L'ASSESSORE

Proponente) ha presentato all'Assessorato Regionale del Territorio e dell'Ambiente, n.q. di "Autorità Competente", attraverso il Portale Valutazioni Ambientali (SI-VVI), istanza di attivazione della procedura di Valutazione di Impatto Ambientale (V.I.A.) ai sensi dell'art. 23 del D.Lgs 152/2006 e ss.mm.ii., per il progetto *"Impianto agrivoltaico su suolo grid-connected della potenza pari a 5.947,50 kWp, denominato "Colla 2", da realizzare su terreni agricoli siti in Contrada Fondo Niglio s.n.c. nel Comune di Acate (RG); censiti al catasto terreni al foglio di mappa 25 part. lle n. 672 – 675"*;

Si esprime **giudizio positivo sulla compatibilità ambientale**, ai sensi dell'art. 25 del D. Lgs 152/2006 e s.mm.ii. e **parere favorevole** di conformità del Piano preliminare di Utilizzo delle Terre e Rocce da scavo, alle disposizioni del D.P.R. n. 120/2017 art. 24 comma 3, relativamente al progetto *"Impianto agrivoltaico su suolo grid-connected della potenza pari a 5.947,50 kWp, denominato "Colla 2", da realizzare su terreni agricoli siti in Contrada Fondo Niglio s.n.c. nel Comune di Acate (RG); censiti al catasto terreni al foglio di mappa 25 part.lle n. 672 – 675"* propo

Impatti cumulati con impianti fotovoltaici esistenti ed in progetto nel buffer di 10 km

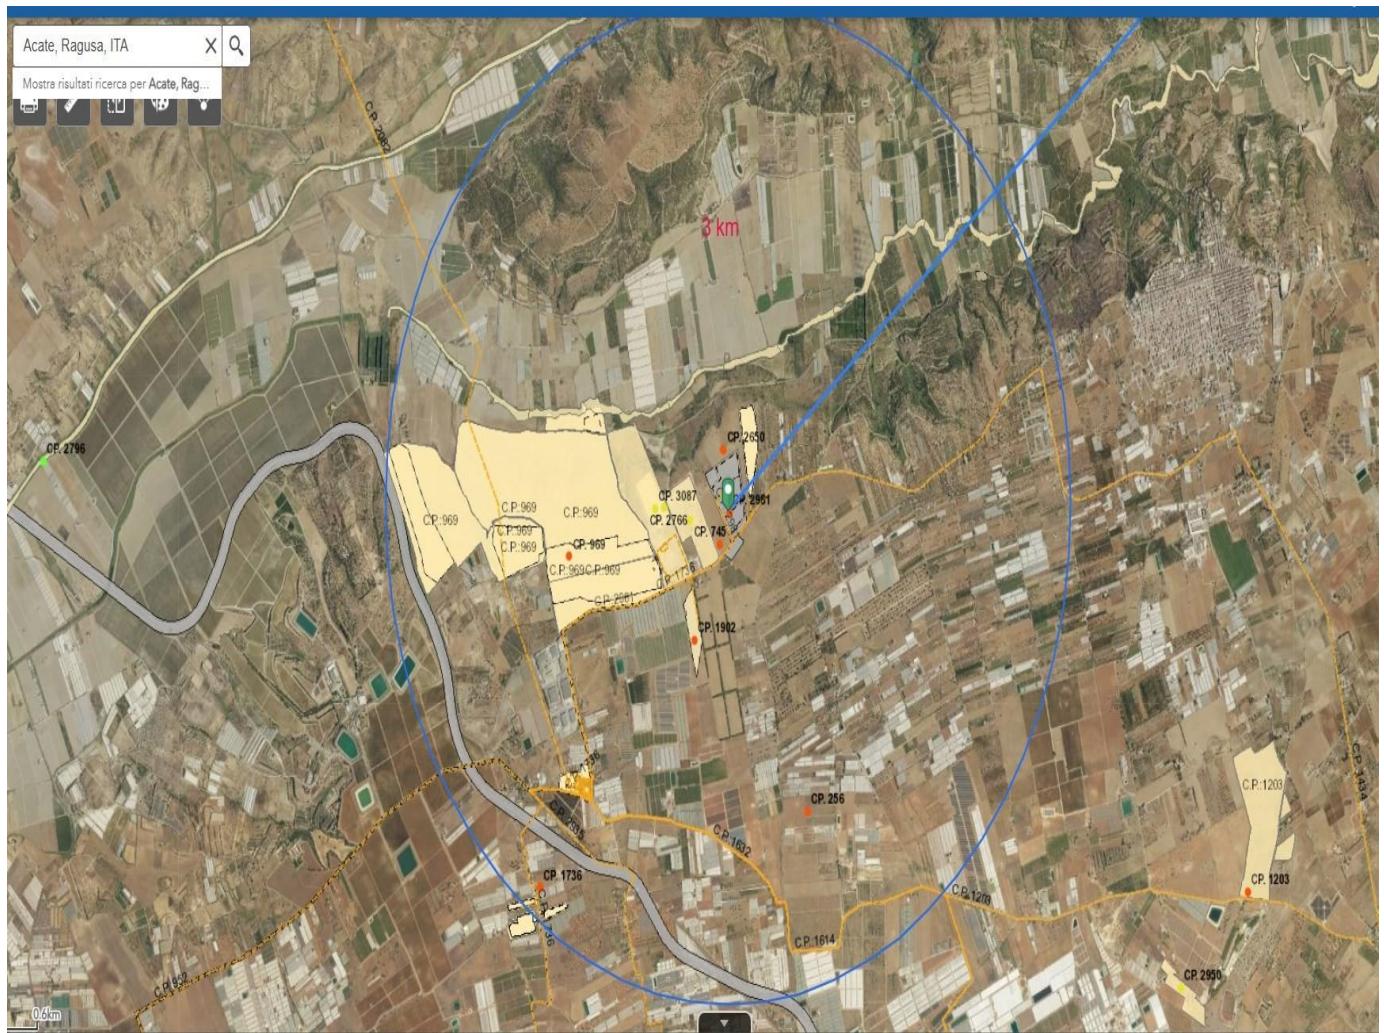
CONSIDERATO e VALUTATO che dall'analisi dell'area ove il Proponente intende realizzare l'impianto l'effetto cumulo oggettivo – impianti FER – non è rilevante come si desume dalla planimetria e dalle relazioni in atti e, dunque, non è rilevante;
